Assunto: S/Ofício 02001.011359.2013-14 DILIC/IBAMA – Parecer Técnico
6103/2013 COHID/CGENE/DILIC/IBAMA

UHE SANTO ANTÔNIO

**Atendimento ao Parecer Técnico nº 6103/2013-
COHID/CGENE/DILIC/IBAMA – Análise do 3º Relatório Semestral de
Acompanhamento dos Programas Ambientais da UHE Santo Antônio
após a emissão da Licença de Operação nº 1044/2011**

FIGURA 1: Mapa da área do Igapó Engenho Velho, evidenciando os pontos em que foi amostrado o material sedimentar.

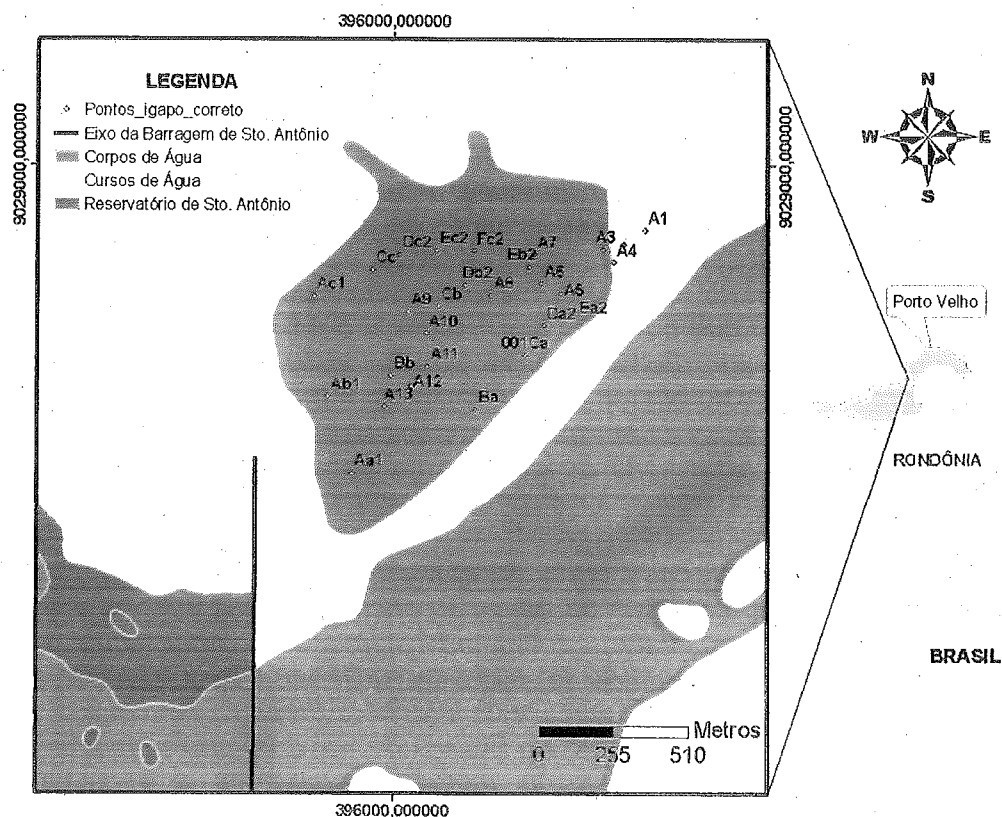
- d) *encaminhe, em 45 (quarenta e cinco) dias, esclarecimentos quanto às ações descritas no PAC: construção de célula impermeabilizada para armazenar solo contaminado com Hg retirado do igarapé;*

No "3º Relatório de Acompanhamento dos Programas Ambientais após emissão de Licença de Operação", referente ao período de setembro de 2012 a fevereiro de 2013, a SAE informou que "em outubro de 2012, foi aberta uma célula, impermeabilizada com manta PEAD, com dreno de fundo para disposição de solo com concentração alterado de mercúrio – Hg. A seção de solo que foi removida está localizada numa parcela mapeada no igapó, identificada pela equipe responsável pelo Programa de Monitoramento Hidrobiogeoquímico. O material foi depositado na célula, que foi selada com uma camada de solo e cobertura vegetal, onde foram feitos o plantio de mudas e o lançamento de sementes". O trecho foi grifado para destacar que se trata do igapó Engenho Velho.

A malha amostral desse estudo está apresentada na **FIGURA 1** abaixo.

FIGURA 2: Análise de similaridade da composição da comunidade de pequenos mamíferos não voadores, em parcelas de amostragem, nas fases de pré e pós-enchimento.

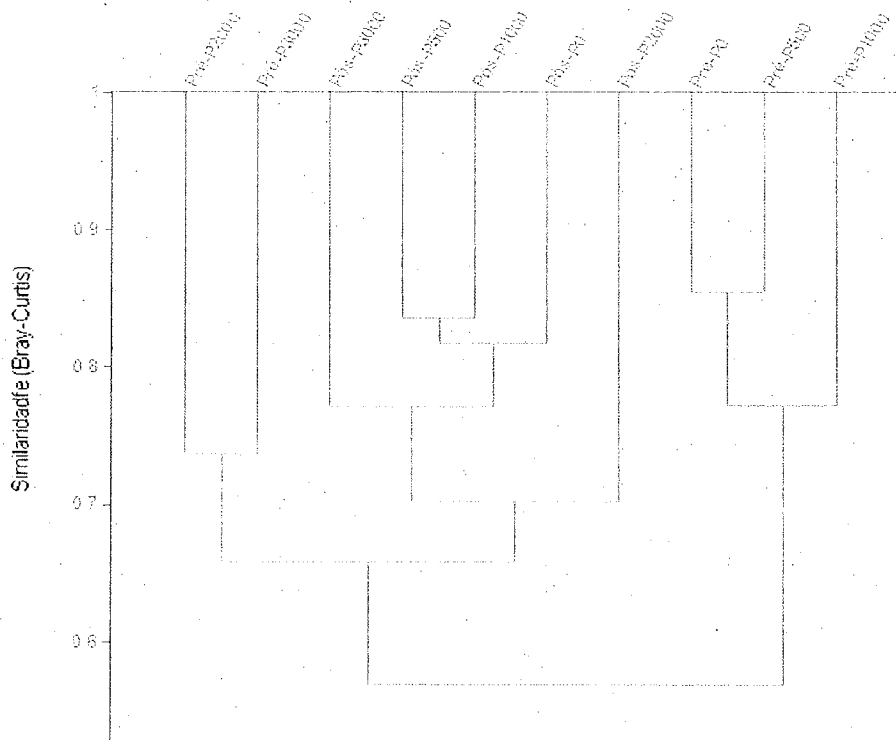
- j) analise e encaminhe, em 45 (quarenta e cinco) dias, a similaridade observada no Monitoramento de Pequenos Mamíferos não-voadores, considerando o efeito da curva de nível;*

Entende-se que cada parcela amostrada nos módulos de monitoramento está disposta em curvas de nível diferentes, assim sendo é apresentada análise de similaridade de pequenos mamíferos não-voadores nas faixas 0, 500, 1000, 2000 e 3000m (**FIGURA 2**). Cada faixa compreende as duas parcelas dos transectos 1 e 2 de cada módulo. Esta análise engloba o monitoramento nas fases de Pré e Pós-enchimento, para esta última considerando os dados das quatro primeiras campanhas realizadas.

Como pode ser observado, parcelas de distâncias equivalentes ao rio apresentam maior similaridade em relação à comunidade de pequenos mamíferos não voadores. As parcelas da Fase Pré-enchimento formam dois grupos, sendo P0 mais similar a P500 e P1000, e P2000 mais similar a P3000, indicando que existiam comunidades associadas a porções mais próximas do rio Madeira. Após o enchimento, a similaridade observada entre as parcelas não sustentam que existe uma comunidade intrinsecamente associada a porções mais próximas do rio Madeira, o que pode evidenciar, até o momento, eventuais alterações na comunidade de pequenos mamíferos não voadores. É importante ressaltar que o esforço amostral do Pós-enchimento é ainda pequeno quando comparado ao esforço efetuado no Pré-enchimento.
